Title-Sujet Démolition et reconstruction complète du pont en "M" du sentier Les Cascades		Date 28.09.2016
Solicitation No. - No. de l'invitation 5P300-16-5377	Client Ref. No. - No. de réf du client.	
GETS Reference No. - No de reference de SEAG		
Solicitation Closes L'invitation prend fin – at – à 14h on – le 06-10-2016	Time Zone Fuseau horaire - Heure avancée de l'est (HAE)	
F.O.B. - F.A.B. Plant-Usine: <input type="checkbox"/> Destination: <input type="checkbox"/> Other-Autre: <input type="checkbox"/>		
Address Inquiries to: - Adresser toute demande de renseignements à : Sylvie Lagacé sylvie.lagace@pc.gc.ca		
Telephone No. - No de téléphone 418-455-4817	Fax No. - No de FAX: 418 648-5392	
Destination of Goods, Services, and Construction: Destinations des biens, services et construction: LHN DU PARC DE LA MAURICIE		
Vendor/Firm Name and Address Raison sociale et adresse du fournisseur/de l'entrepreneur Telephone No. - No de telephone: _____ Facsimile No. - N° de télécopieur: _____ Email - Courriel : _____

ADDENDA # 1

5P300-16-5377 Démolition et reconstruction complète du pont en "M" du sentier Les Cascades

ADDENDA no 1

Modification du feuillet 401 par le croquis AD-ST01-01

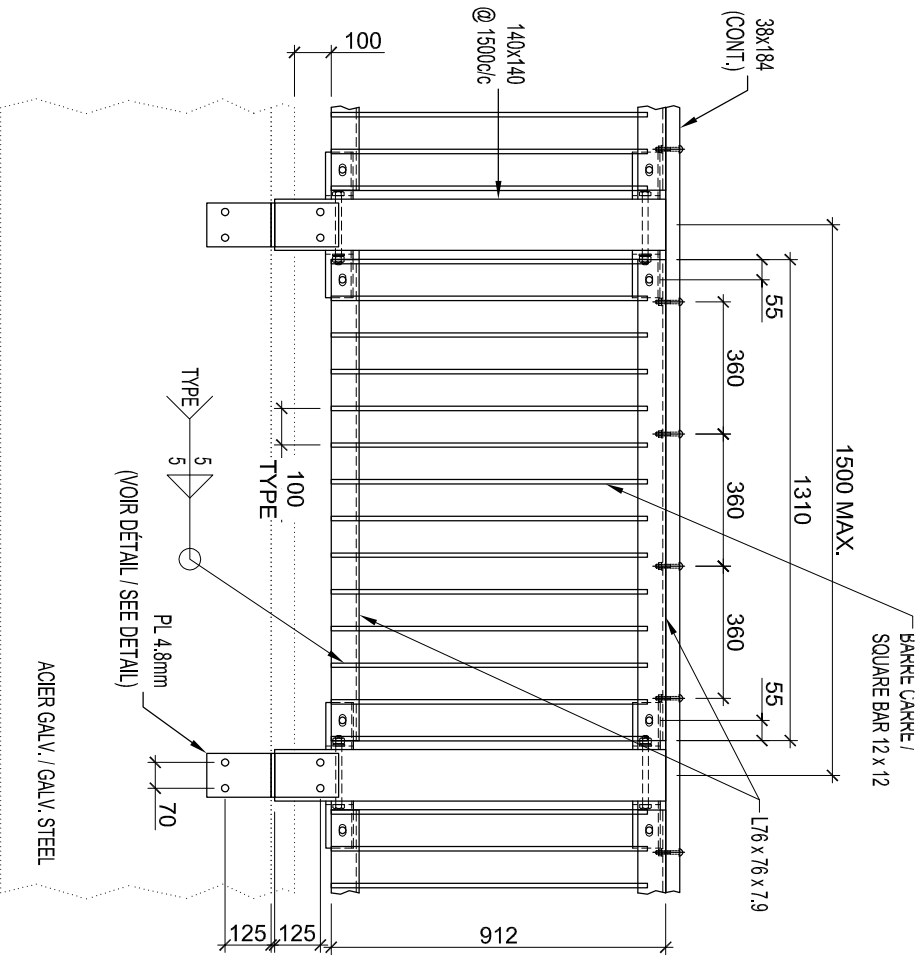
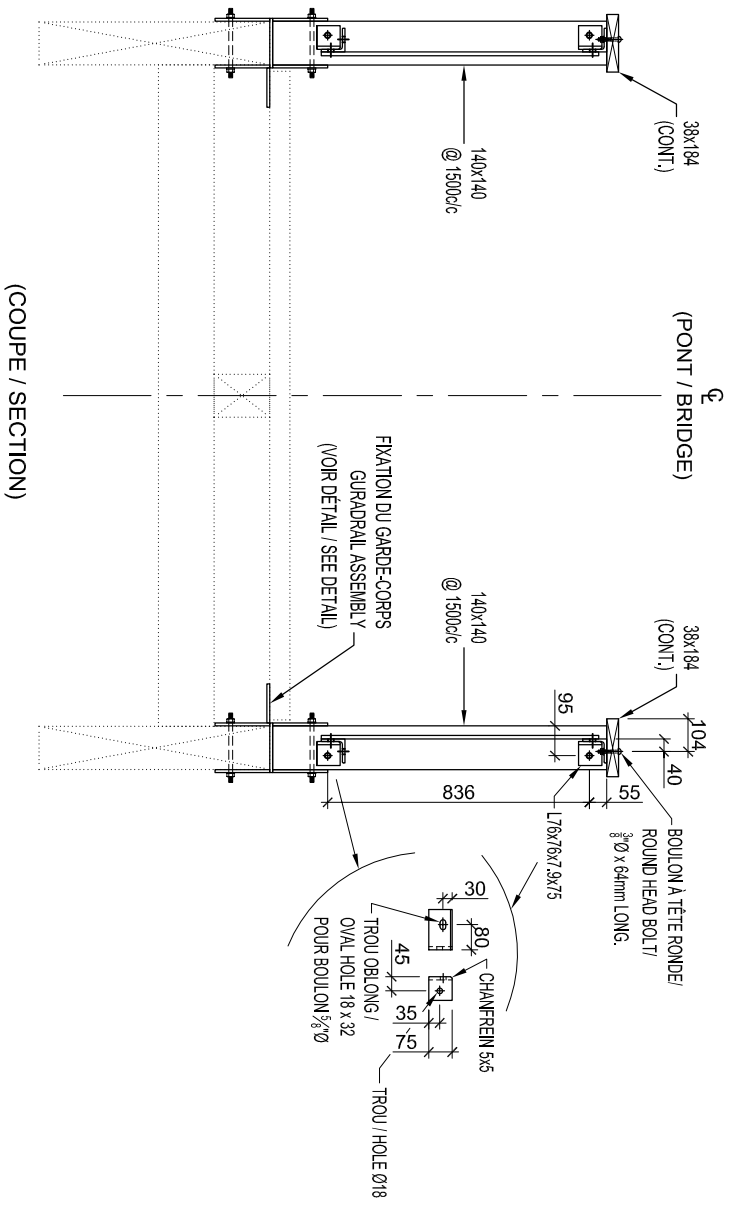
Une plaque de fermeture est ajoutée aux extrémités du platelage.

Modification du feuillet 301 par le croquis AD-ST01-04

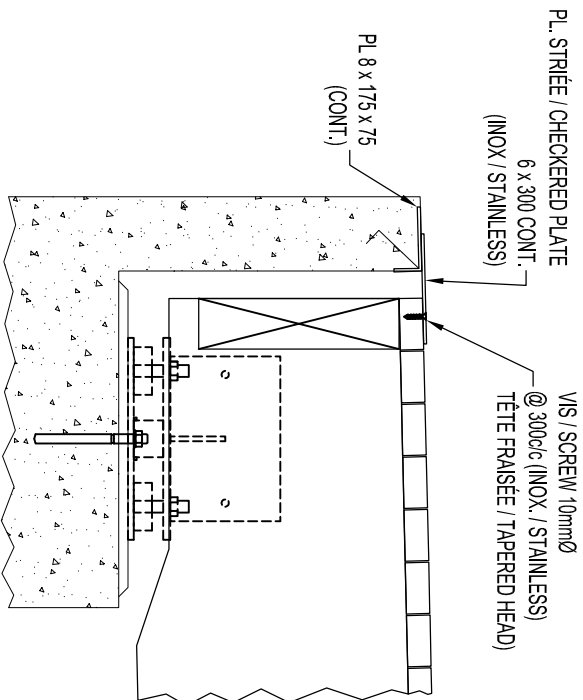
Le garde-corps est modifié. Une section en acier galvanisé remplace les barrotins en bois.

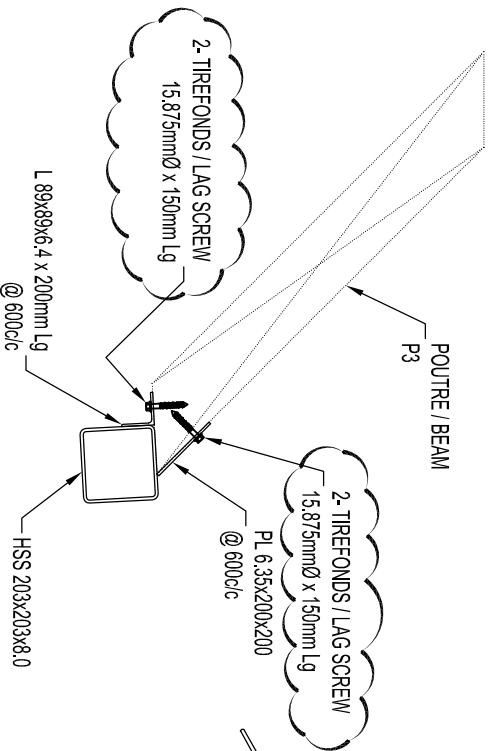
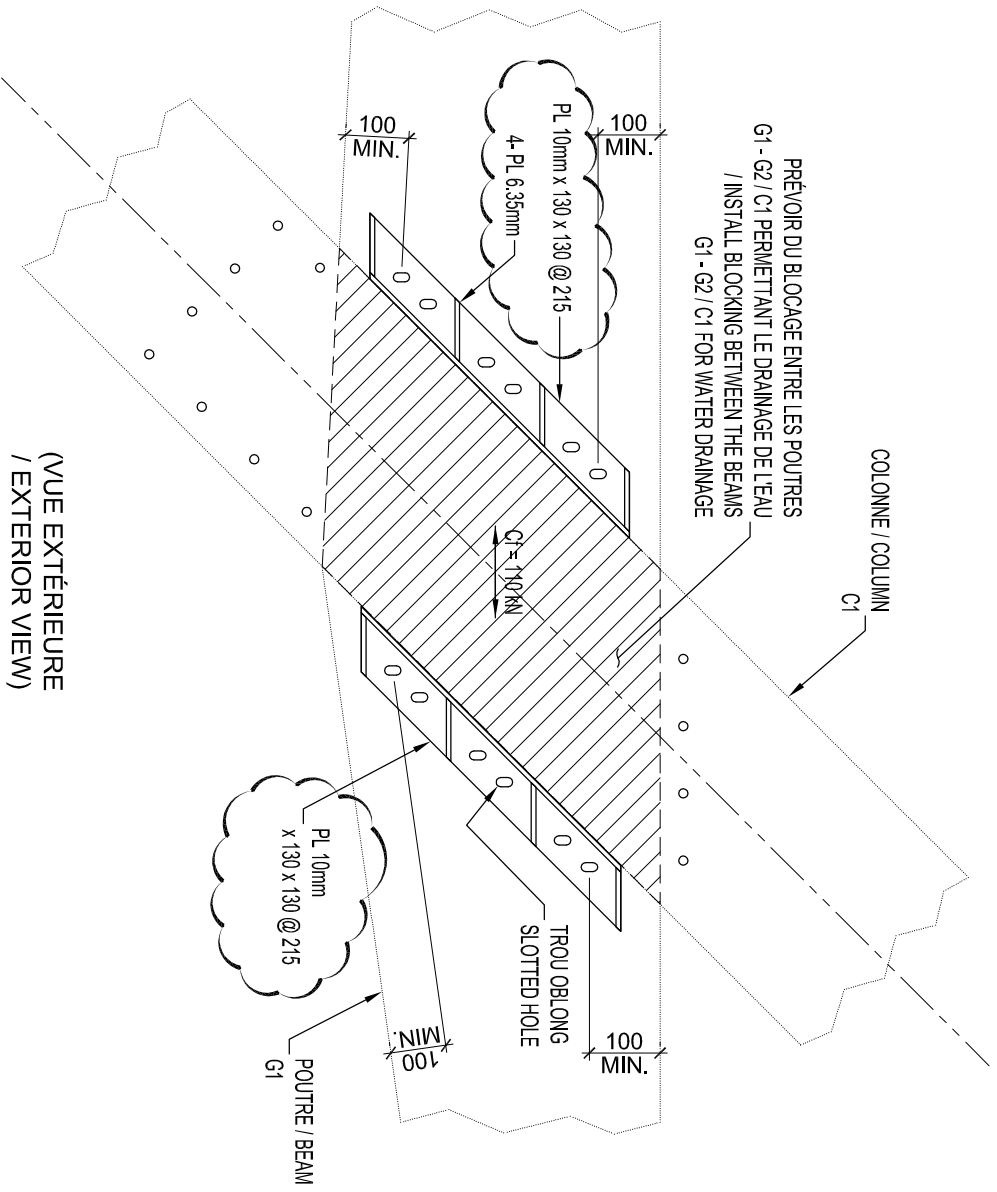
Modification de l'assemblage tel que montré sur le croquis.

PL DE BASE DES COLONNES AXES B ET F

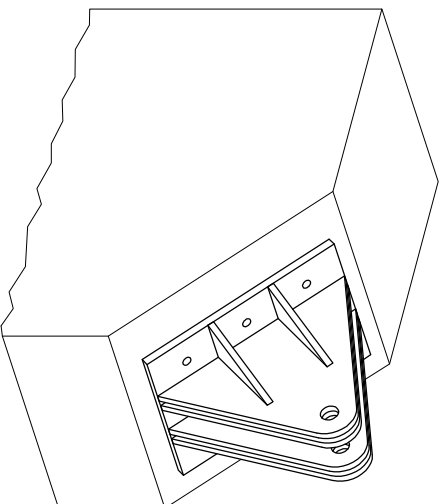
Modification de la base des colonnes telle que montrée sur le croquis.
